9222-87  
Изм. 1+

**ПРЕССЫ ДВУХКРИВОШИПНЫЕ  
ПРОСТОГО ДЕЙСТВИЯ ОТКРЫТЫЕ**  
ПАРАМЕТРЫ И РАЗМЕРЫ. НОРМЫ ТОЧНОСТИ

**ГОСТ 9222—87**  
**(СТ СЭВ 1828—79, СТ СЭВ 3863—82)**

ГОСТ 9222-87, Прессы двухкривошипные простого действия открытые. Параметры и размеры. Нормы точности  
Simple action open two-crank presses. Basic parameters and dimensions

Черт. 2

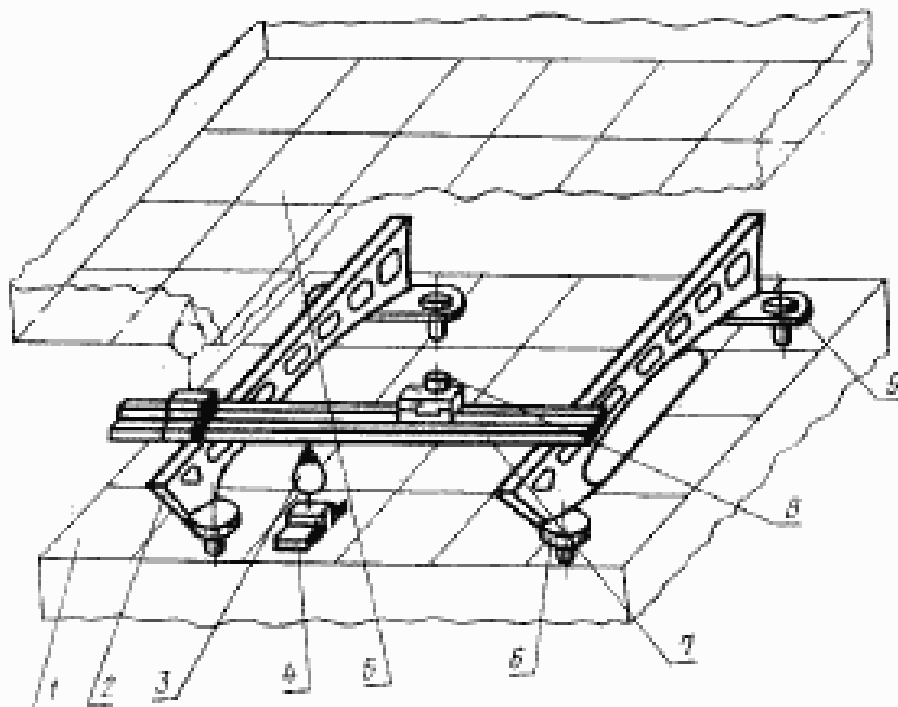
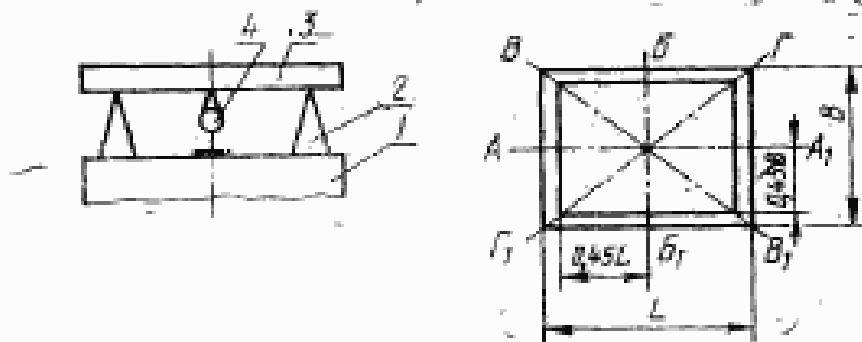
Пункт 2.5.1. Первый—пятый абзацы изложить в новой редакции: «Плоскостность поверхности стола и нижней поверхности ползуна, верхней и нижней поверхностей подштанновой плиты

Допуск плоскостности 0,06 мм на длине 1000 мм. Выпуклость не допускается.

Допускается проводить измерение плоскостности нижней поверхности ползуна до установки его на пресс.

Измерение поверхностей длиной до 2500 мм проводят в соответствии со схемой, указанной на черт. 2.

На измеренную поверхность 1 устанавливают призматические опоры 2 равной высоты, на которые кладут поверочную линейку 3. Под поверочную линейку помещают индикатор 4 на специальной стойке.

Измерения проводят по диагональным ( $BB_1$  и  $ГГ_1$ ), крайним продольным ( $ББ_1$ ) и поперечным ( $АА_1$ ) сечениям измерения.

Отклонение от плоскостности равно наибольшей разности показаний индикатора;

примечание исключить;

Черт. 4

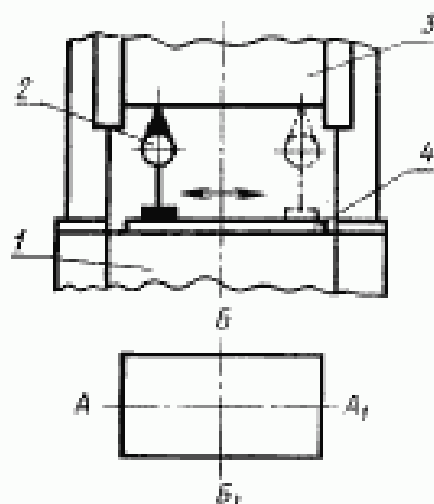
Пункт 2.5.2. Исключить слова: «Метод проверки»;

последний абзац изложить в новой редакции: «Отклонение от параллельности равно разности показаний индикатора».

Черт. 5

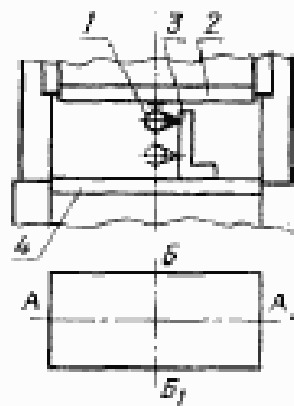
Пункт 2.5.3. Исключить слова: «Метод проверки»;

последний абзац изложить в новой редакции: «Отклонение от перпендикулярности равно наибольшей разности показаний индикатора на длине хода подвижной».

Черт. 2а

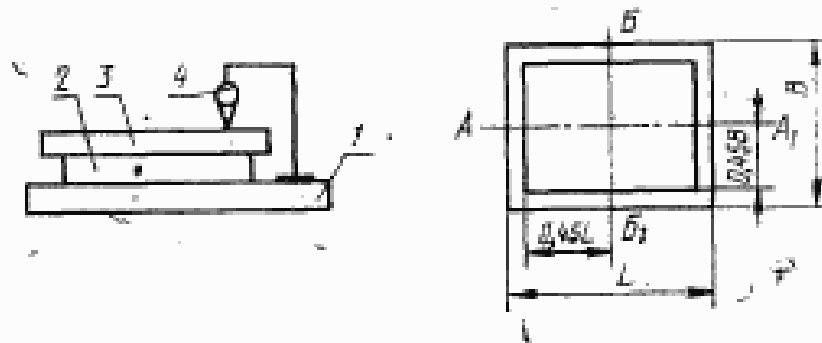
Раздел 2 дополнить пунктом — 2.5.1а;

**«2.5.1а. Параллельность верхней и нижней поверхностей подштамповой плиты»**

Допуск параллельности 0,06 мм на длине 1000 мм.

Измерение проводят в соответствии со схемой, указанной на черт. 2а.

На поверхность поверочной плиты 1 устанавливают подштамповую плиту 2. На подштамповую плиту устанавливают поверочную линейку 3. На поверочную плиту устанавливают стойку с индикатором 4 так, чтобы его измерительный наконечник касался измерительной поверхности поверочной линейки.

Измерения проводят в направлениях  $АА_1$  и  $ББ_1$ .

Отклонение от параллельности равно наибольшей разности показаний индикатора;
